43F-5-003

不具合連絡書

連絡受理日	2012年 5月 8日 AM/PM 5:00
不具合受付者名	営業 品質保証2課 品質保証3課 藤牧
客先名	SMK株式会社(中国) 連絡者名 高木様 → 営業小林課長
客先よりの連絡方法	()電話 ()郵便 ()荷物 (O)Eメール ()FAX
不具合区分	()苦情 (O)不良 ()クレーム ()調査依頼
図番 / 品名	411CSS-174-51F / 3234 19P ソケットターミナル
ロットNo./数量	12.04.27.S1.H.0005-0009, 12.04.28.S1.H.0010-0016 / 1,216,000個

略図(必要な場合のみ)

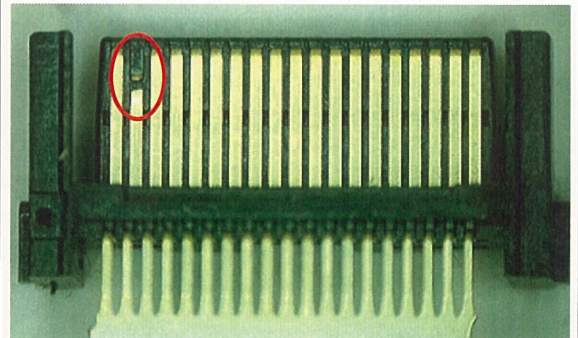
短いピン I項目 規格 $3.45 \pm 0.05 \rightarrow 3.55$ プラス公差外
 ④の位置で3.55
 ⑤の位置で3.51
 発生率10%
